改善箇所説明図

基準不適合発生箇所

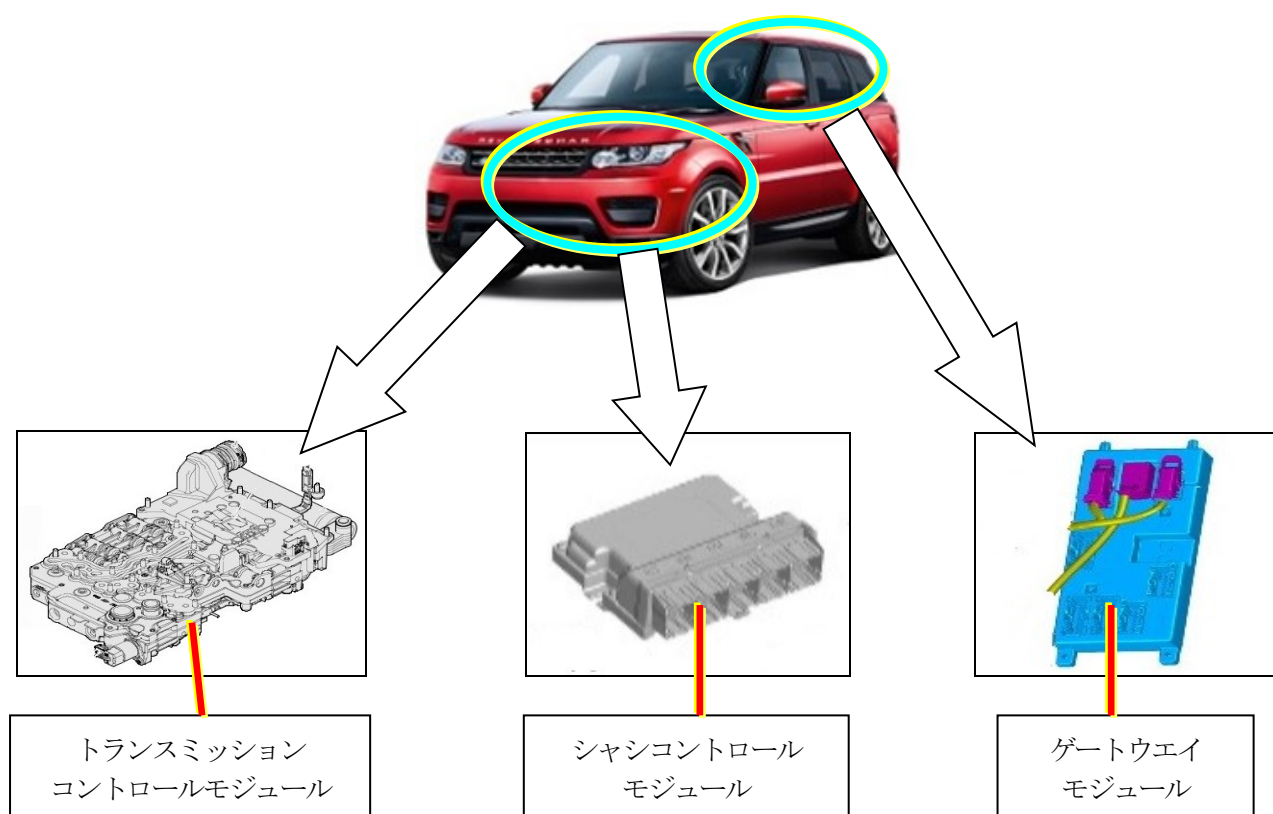
注：  は、プログラム更新部を示す。

トランスミッションコントロールモジュール及びシャシコントロールモジュール、又はトランスミッションコントロールモジュール及びゲートウェイコントロールモジュールのプログラムが不適切なため、加速騒音の数値が保安基準第30条(騒音防止装置)の基準に適合しなくなるおそれがある。

全車両、トランスミッションコントロールモジュール及びシャシコントロールモジュール、又はトランスミッションコントロールモジュール及びゲートウェイコントロールモジュールのプログラムを更新する。

識別：運転席ドアのボディ側下部、ドアヒンジボルトに銀ペイントを塗布する。
